### **Hørings svar: Forslag til Lokalplan 1394 Solcelleanlæg ved Ringive**

Lokalråd Vejle Vesteregn har følgende kommentarer til det fremlagte forslag til lokalplan og bemærkninger fra Teknik & Miljø til vort tidligere høringssvar (december 2022).

Figur 9-1 Kirkebyggefriezoner omkring Ringive Kirke.

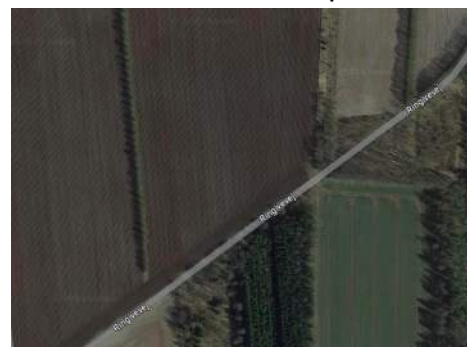
Lokalrådet er af den opfattelse at en beplantning på kun 3 rækker og en minimumsbredde på kun 5 meter ikke i tilstrækkelig grad tilgodeser vildtets mulighed for at finde skjul ved passage af specielt hurtigkørende køretøjer.

Specielt ser vi på det viste område hvor der er solcelleanlæg på begge sider af Ringivevej, hvor der bør tages specielt hensyn til muligheden for at vildtet kan komme sikkert forbi mellem de to skovområder på hver sin side af vejen.

Derfor fastholder vi at der som minimum skal etableres 10 m. beplantninger langs Ringivevej og Munkholmvej.
